FL BRÁNY

SERVISNÍ OPATŘENÍ

SERVISNÍ OPATŘENÍ K PREVENCI POŠKOZENÍ MRAZEM

A. PROVRTÁNÍ LAMELY

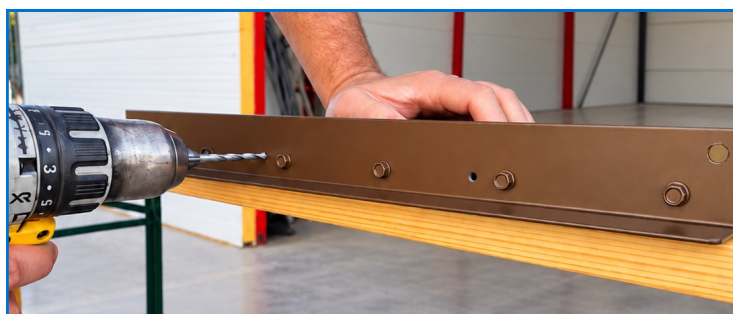
Cílem opatření je umožnit odvod vody, která může zatéct do lamel výplně TRAIN.

V zimních měsících může voda uvnitř konstrukce zamrznout a následně způsobit vypouknutí nebo jiné poškození lamel.

Pro vytvoření odtokového otvoru použijte **vrták Ø 2 mm**.

- Vrtání výplně lamel provádějte ze strany z pozemku.
- Provrtávejte každou lamelu samostatně.
- Otvor umístěte ve spodní části lamely.
